ს ა ე ქ ს პ ე რ ტ ო დ ა ს კ ვ ნ ა

შპს. "სპორტმშენსერვისი"-ის საკუთრებაში არსებულ მიწის ნაკვეთზე ქ. თბილისი, გიორგი გურამიშვილის ქუჩა N10 (სკ. 01.18.09.003.031) ამფითეატრის და მისი დამხმარე ნაგებობების არქიტექტურული პროექტის "ტექნიკური რეგლამენტის "შენობა-ნაგებობის უსაფრთხოების წესების" დამტკიცების თაობაზე" საქართველოს მთავრობის 2016 წლის 28 იანვრის N41 დადგენილების მოთხოვნებთან შესაბამისობის დასადგენად.

ობიექტის ფუნქციური დანიშნულება: ამფითეატრი

ს ა ე ქ ს პ ე რ ტ ო დ ა ს კ ვ ნ ა

მიწისპირა სართულის მოსაწვდომობის გეგმა ნიშ. (+0.25)
მ. 1:200

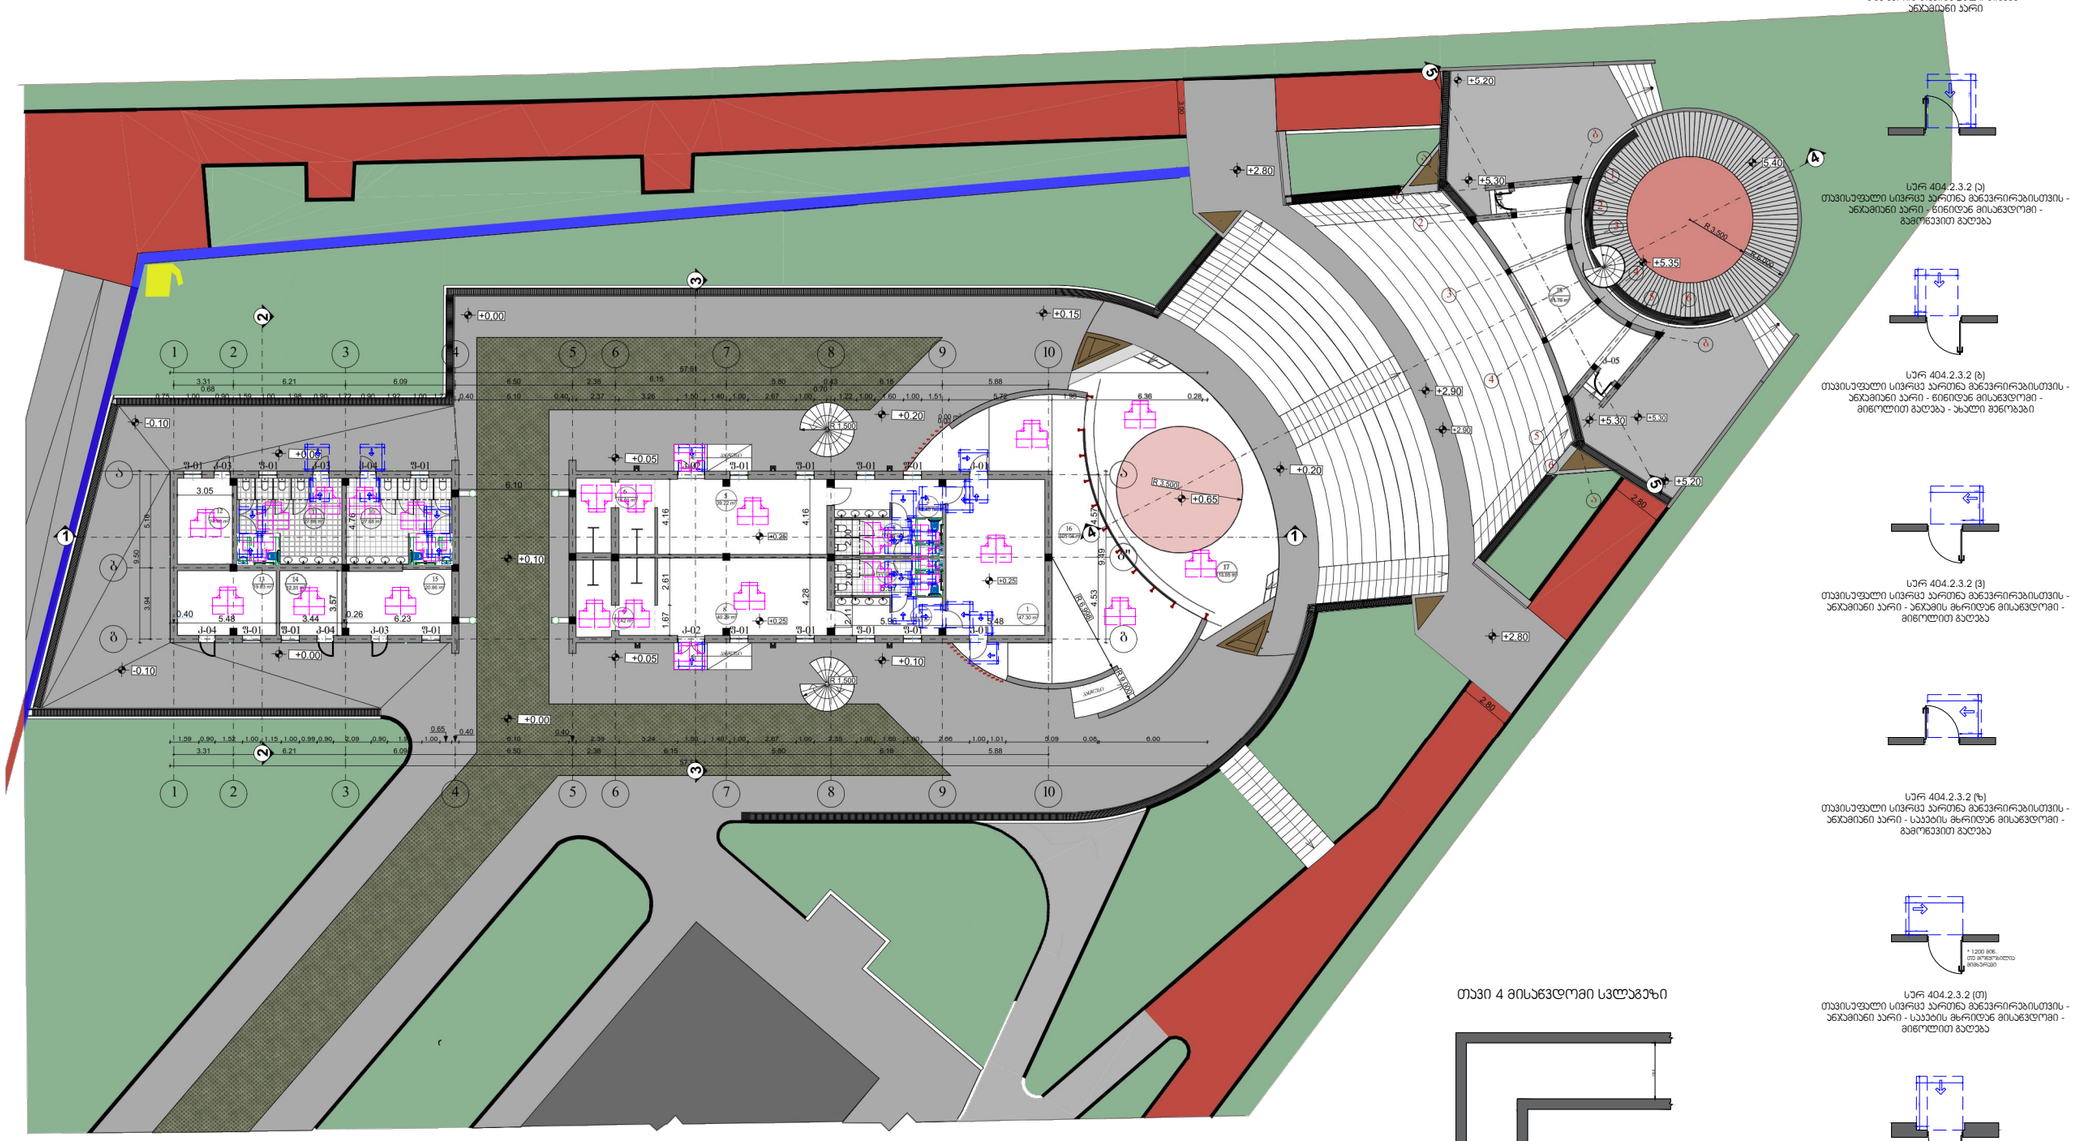
მთელს შენობაში მისაწვდომი სვლაგეზი უზრუნველყოფილია სურ. 403.5.3.1 (დ)-ს შესაბამისად

შენობაში არსებული ყველა კარისთვის რომელიც აკავშირებს მისაწვდომ სივრცეებს გარდა იმ საპირფარეშოსი რომელიც არ არის ადაფტირებული დაცულია ქვეთავის მოთხოვნები კართან მისადგომად საჭირო თავისუფალი სივრცეებისადმი ცხრილი 404.2.3.2-ის ცხრილი 404.2.3.3-ის და ცხრილი 404.2.3.4-ის მიხედვით რაც ასახულია პროექტში გრაფიკულად.

მიწისპირა სართულის მოსაწვდომობის გეგმა ნიშ. (+0.25) მ. 1:200

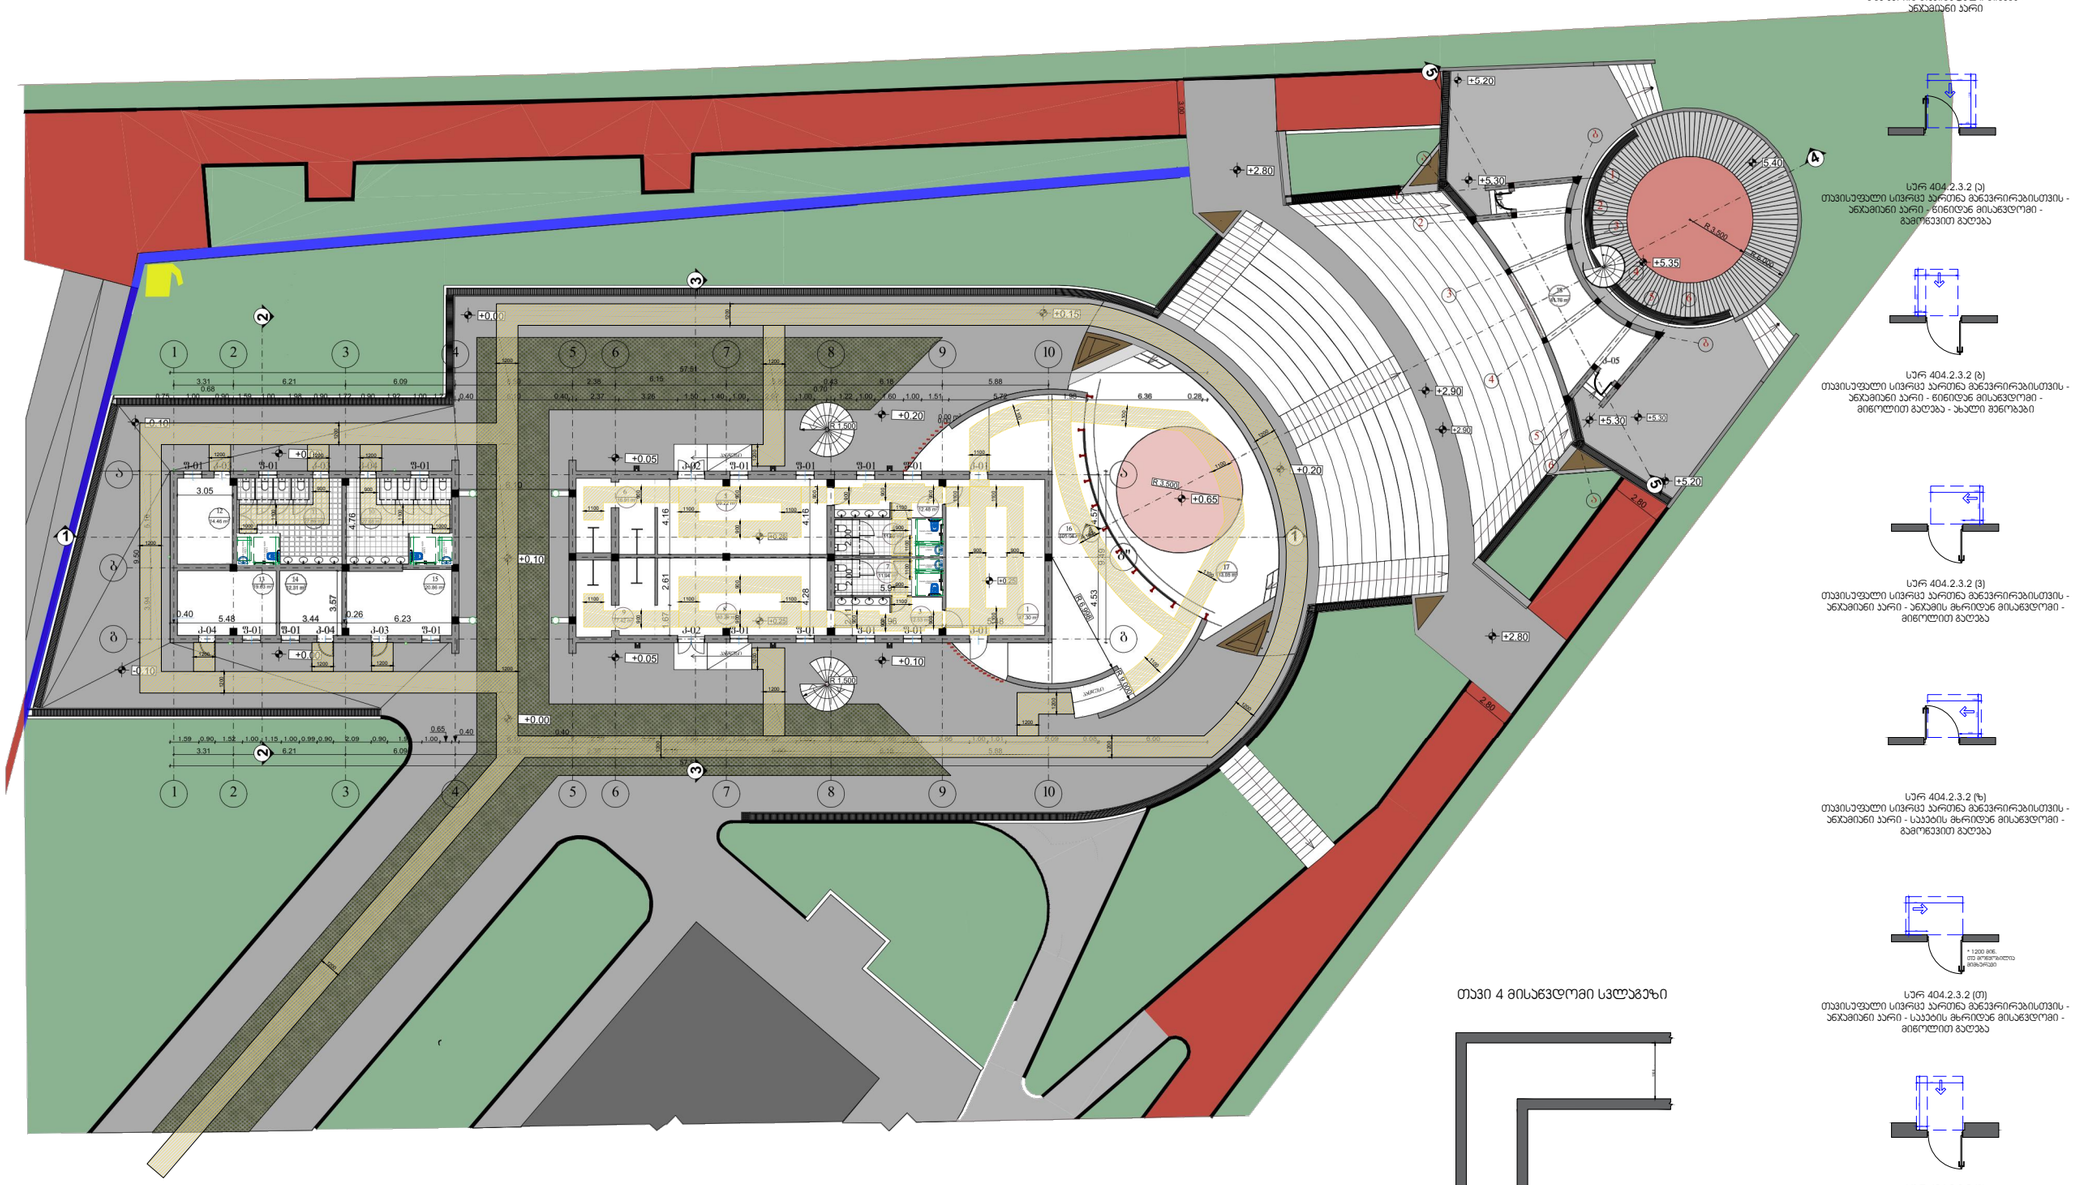
მოსატრიალებელი სივრცეები ყველა სართულზე მოწყობილია 304.3.2.1 ქვეთავის სურ. 304.3.2.1 (ა) -ს შესაბამისად რაც ასახულია პროექტში გრაფიკულად
